Parco eolico
“Badia del Vento”

Progetto Definitivo

Chiarimenti e approfondimenti
Il Cds (2)

Elaborato: **BTD-1.31A_Chiarimenti e approfondimenti Il Cds (2).doc**

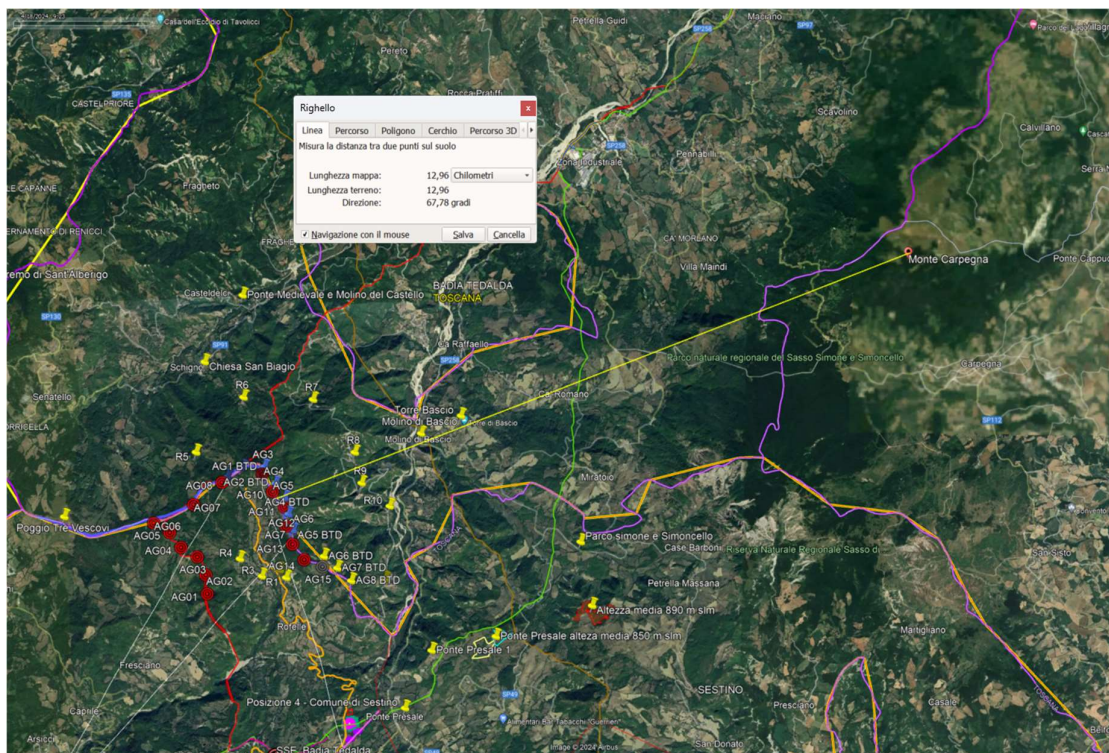
- è stata realizzata una fotosimulazione dal Monte Canale, distante 7 km dall'area di impianto e facente parte del massiccio del Monte Carpegna (fotosimulazioni elaborato - 5.14 Analisi visiva – Fotosimulazioni (rinominato *060foto*) a pagg. 3 e 96). Il Monte Canale è stato considerato proprio in ragione della sua ubicazione all'interno dell'area vasta d'indagine; al contrario, il Monte Carpegna, cima più alta del medesimo massiccio, non ricade nella zona *buffer*, distando poco meno di 13 km dall'aerogeneratore più prossimo (come da immagine sotto riportata);

Per quanto concerne l'asserita mancata considerazione dei beni tutelati ricadenti nell'area vasta d'indagine, i rilievi esposti nel contenuto del Comune risultano errati in fatto, ancora prima che in diritto. Al contrario di quanto osservato nel parere, infatti, il proponente ha compiutamente considerato gli impatti del progetto nell'area vasta. Si consideri in particolare che:
